改善箇所説明図

助手席用エアバッグインフレーター

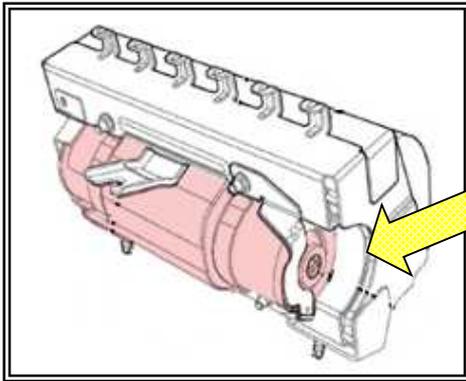
基準不適合発生箇所

助手席用のエアバッグのインフレーター(膨張装置)において、ガス発生剤の吸湿防止が不適切であった場合、高い湿度の環境下で大きな温度変化を繰り返すと、ガス発生剤が劣化することがある。そのため、エアバッグ展開時にインフレーター容器が破損するおそれがある。

全車両、助手席用エアバッグのインフレーターを対策品と交換する。
なお、対策品の準備に時間を要することから、まずは全ての使用者に対しダイレクトメールにより連絡し、対策品が準備できた段階で再度連絡し、交換作業を行う。

: 交換部品を示す

識別 : 運転者席側ドアロックストライカー下部固定ボルト頭部に黄色ペイントを塗布する。
